Deposito Sigemi Arquata Scrivia, via Gramsci

Piano della Caratterizzazione spill Oleodotto L05 Sigemi

RELAZIONE DI CONTRIBUTO TECNICO-SCIENTIFICO

G07_2025_00162_002

Figura 3. Ubicazioni delle indagini proposte_ Fonte WSP Italia S.r.l.

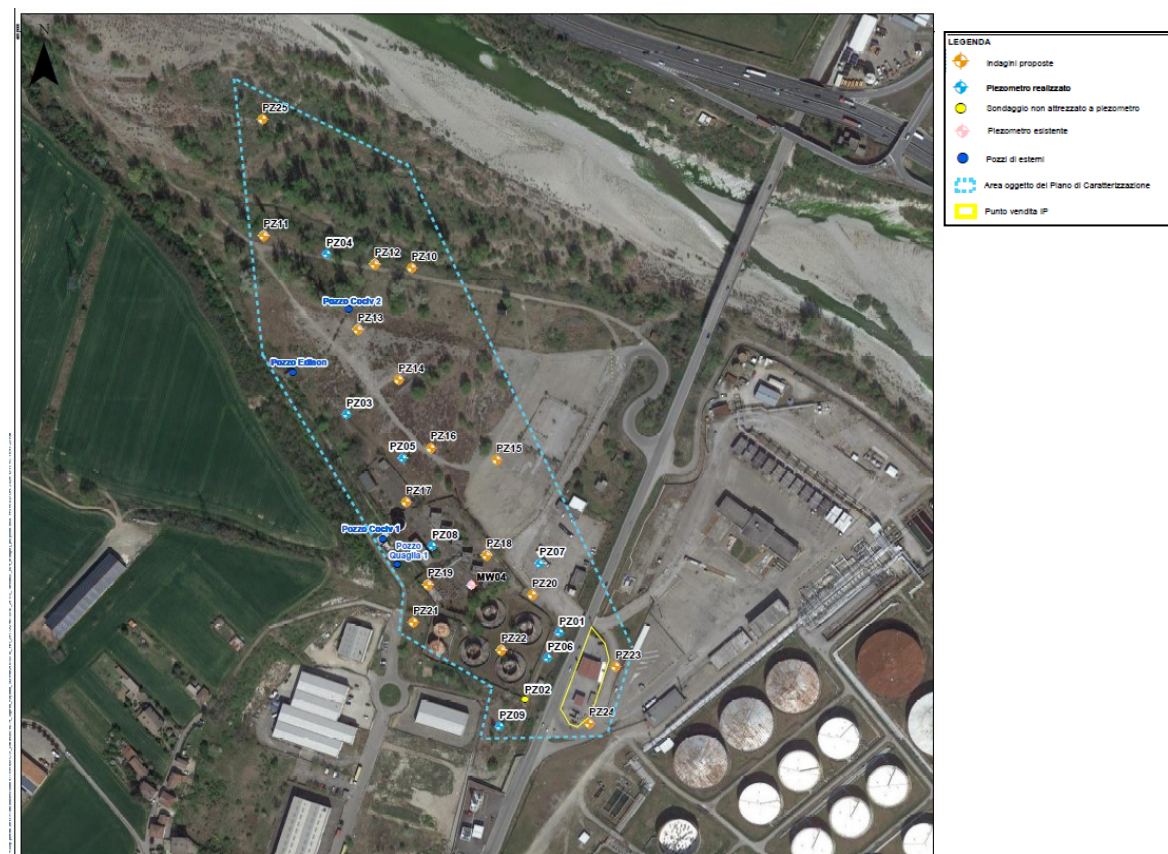
Si prende atto delle indagini di caratterizzazione proposte e si condivide finalità e ubicazione dei sondaggi/piezometri proposti.

Dal momento che Sigemi ha presumibilmente localizzato la perdita sotto il PV a colori IP, ma la stessa non è stata materialmente individuata, sarebbe da indagare la qualità dei terreni insaturi al di sotto del distributore per delimitare la sorgente di contaminazione e il grado della stessa nell'area, alla luce anche dell'affermazione che si legge a pag. 15 del documento *“ancorché ci si aspetti che i campioni al di sopra della fascia capillare non possano essere stati influenzati (se non nelle zone adiacenti a L05) dall'evento di perdita da L05”* (come è il PV IP_ndr); si demanda, pertanto, alla Conferenza dei Servizi l'opportunità di coinvolgere IP nel procedimento; occorrerebbe anche verificare l'eventuale presenza di un pozzo gestore presso il PV IP e inibirne l'utilizzo.
